From: Ilse Gräber Toxvig
Sent: Wed, 15 Mar 2023 10:26:28 +0100
To: Land By og Kultur-Fællespostkasse
Subject: KDI sagsnr. 23/00206, Bemærkninger til lokalplan 463 og tillæg 21; Att Shannie Pedersen
Attachments: Signaturbevis.txt

From: Julie Holm Petersen
Sent: Mon, 27 Mar 2023 13:07:09 +0200
To: Shannie Dianna Sandris Pedersen
Subject: Høring i forhold til forslag til lokalplan nr. 463 og kommuneplantillæg nr. 21 - Landskab (MST Id nr.: 7175262)
Attachments: Signaturbevis.txt
Categories: Lodbjergsvej Søndervig

Bemærkning til lokalplan 463 og tillæg 21 til Kommuneplanen 2021 – 2033

Bemærkninger og indsigelser til forslag til Lokalplan 463

**Skyggediagrammer, der på udvalgte datoer viser
slagskygger ved maksimal udnyttelse af byggehøjden på
Lodbergsvej 81
jf. retningslinjerne i Ringkøbing-Skjerns Kommunens
udkast til ny lokalplan**

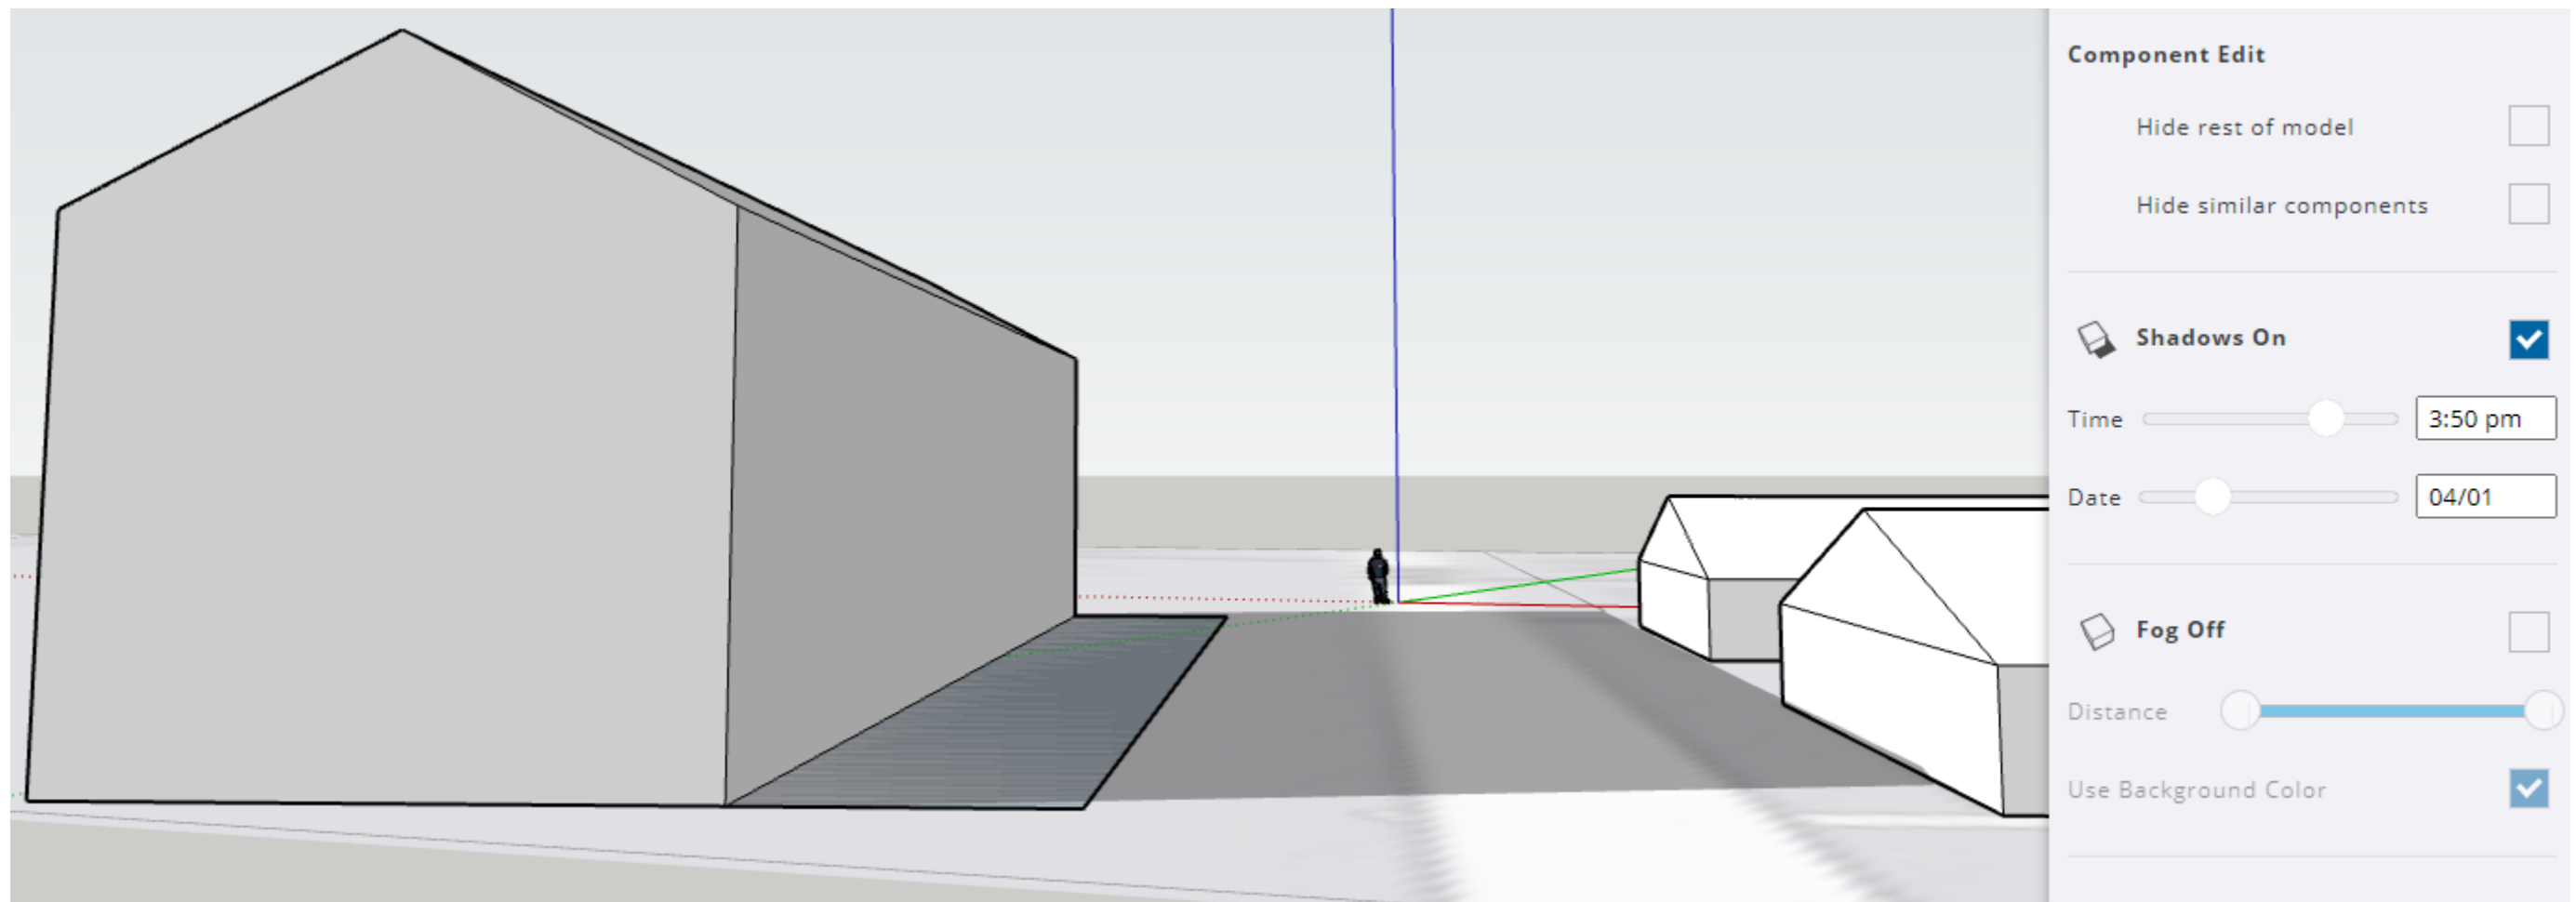
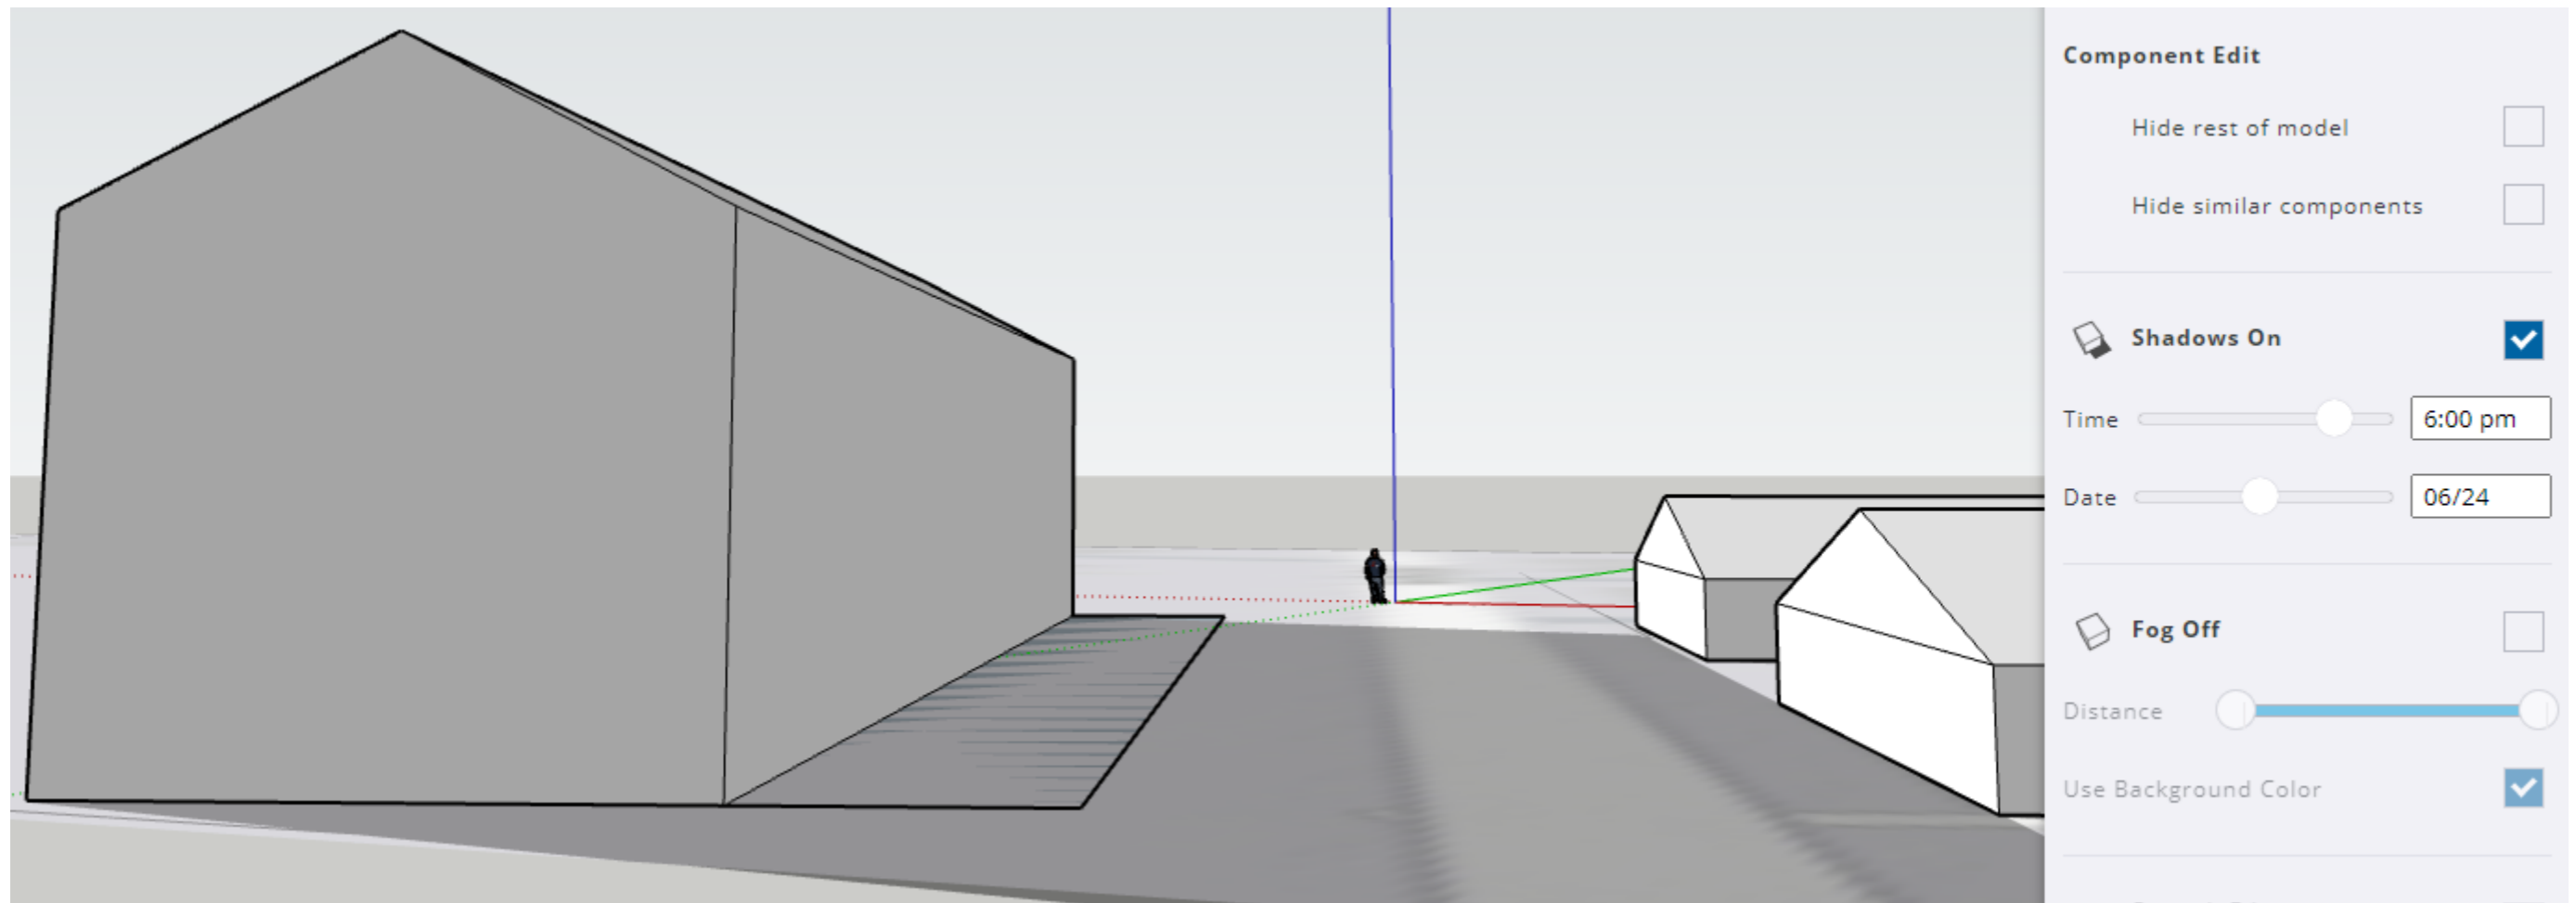
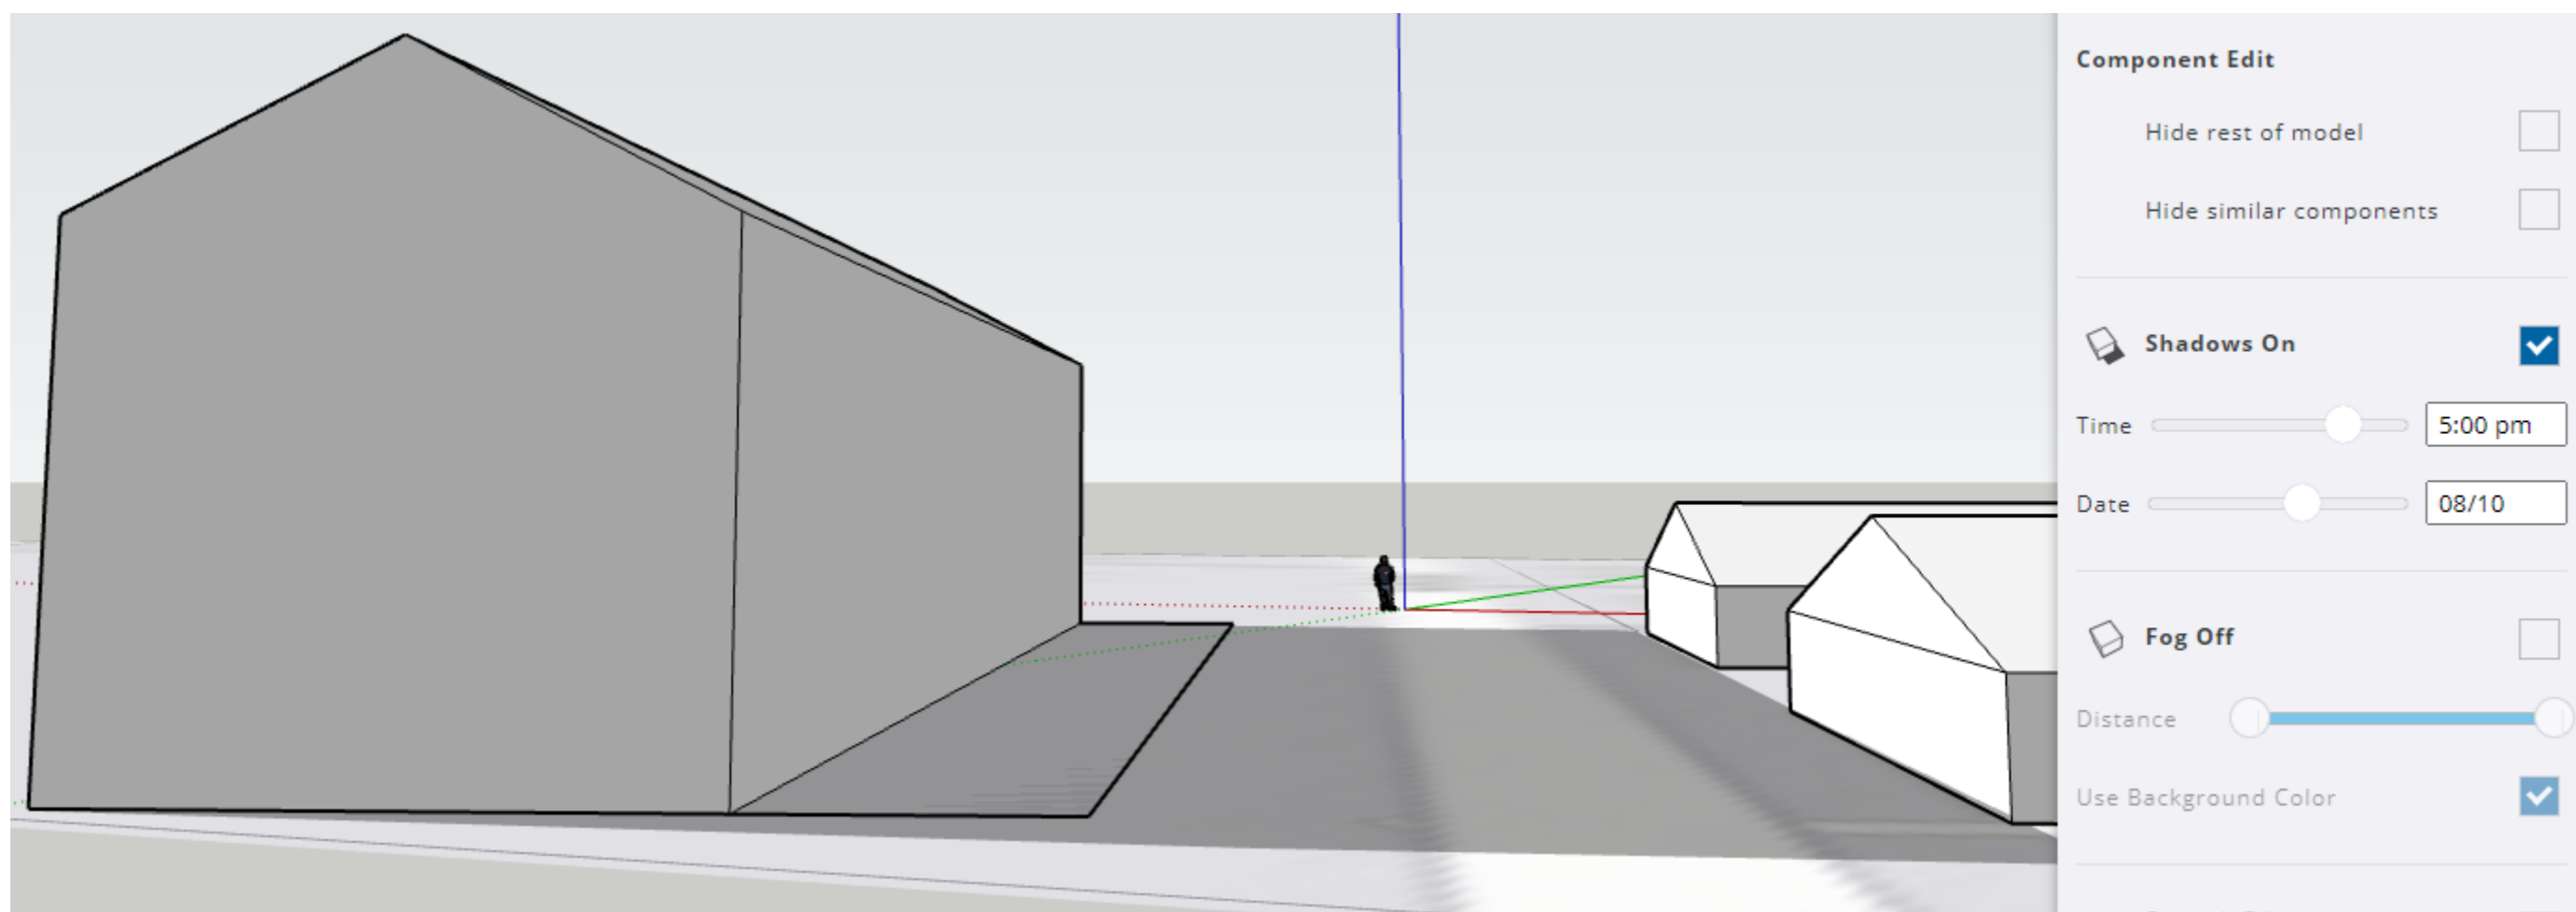
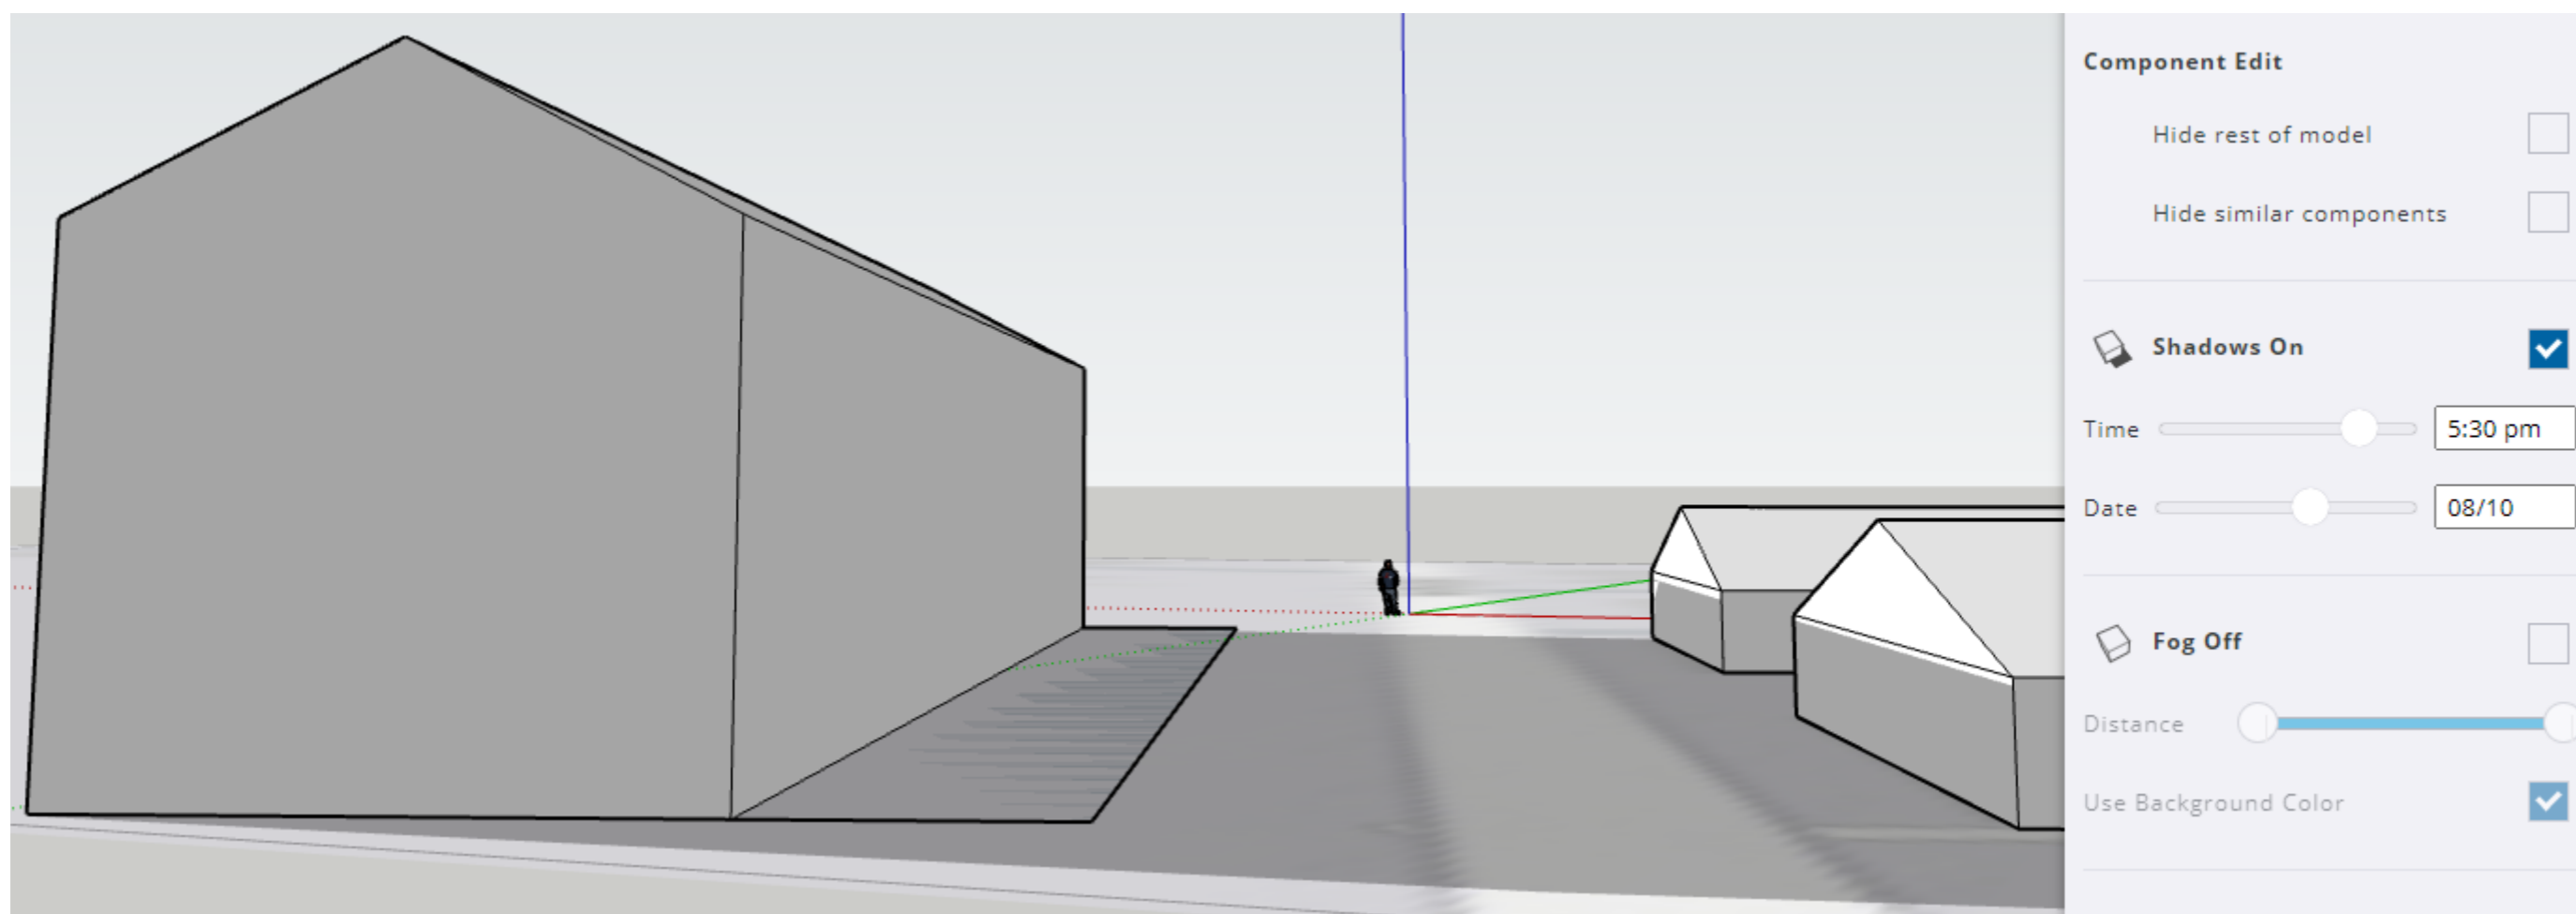
Som det fremgår af klokkeslættene i skemaet, så vil forslaget til Lokalplan 463 fx i praksis kunne sætte en stopper for fortorvsservering af aftensmad på restauranterne på modsatte side af Lodbergsvej (selv på årets længste dage vil solen være forsvundet fra fortorvet ca. kl. 19), ligesom sollys til aftensservering inde i selve restauranterne vil være et særsyn selv i sommerferien.

Hele fortorvet ved Ranch's og Pizzaria Valentino er i skygge fra ca. **kl. 16:50 d. 1. april**

Hele fortorvet ved Ranch's og Pizzaria Valentino er i skygge fra ca. **kl. 19:00 Sankt Hans Dag**

Hele fortorvet ved Ranch's og Pizzeria Valentino er i skygge fra ca. **kl. 18:00** i slutningen af sommerferien (d. **10. august**)

Vinduerne i Ranch's og Pizzeria Valentino er i helt i skygge fra ca. **kl. 18:30** i slutningen af sommerferien (d. **10. august**)

Hele fortorvet ved Ranch's er i skygge fra ca. **kl. 15:00 d. 20. oktober** (efterårsferie)

Vinduerne i Ranch's er helt i skygge fra ca. **kl. 15:25 d. 20. oktober** (efterårsferie)

Indsigelsen: Bebyggelsen i Forsalg til Lokalplan 463 skal reduceres i højde.
